Comisión Nacional  
de Hidrocarburos

# Modificación al Plan de Desarrollo para la Extracción

*A-0369-2M-Campo Xanab*  
**PEMEX Exploración y Producción**

Enero 2020

## Aprovechamiento de gas

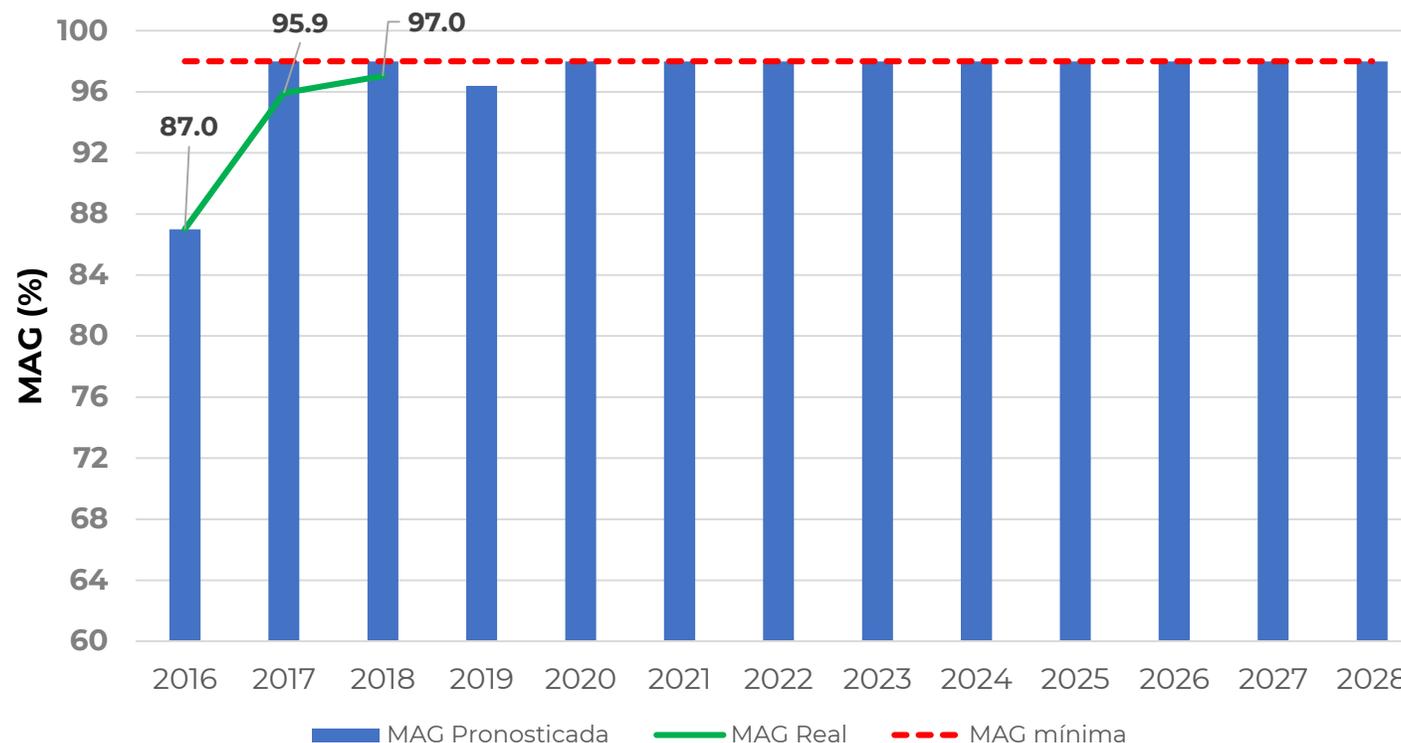
El 20 de junio de 2018, la Comisión aprobó el Programa de Aprovechamiento de Gas Natural de la Asignación, mediante la Resolución **CNH.E.37.002/18**. En dicha Resolución se solicitó la actualización de los calendarios de actividades de las 70 Asignaciones que a la fecha de la Resolución no cumplían con la Meta de aprovechamiento de Gas en los términos referidos en el Considerando Sexto fracción II, entre ellas se encontraba la Asignación A-0369-2M-Campo Xanab.

El Asignatario presentó en la Modificación al PDE, el Programa de Aprovechamiento de Gas Natural Asociado, el cual fue analizado por esta Comisión y se concluye que la solicitud **no se considera una actualización** por lo tanto se mantiene en los términos aprobados por esta Comisión.
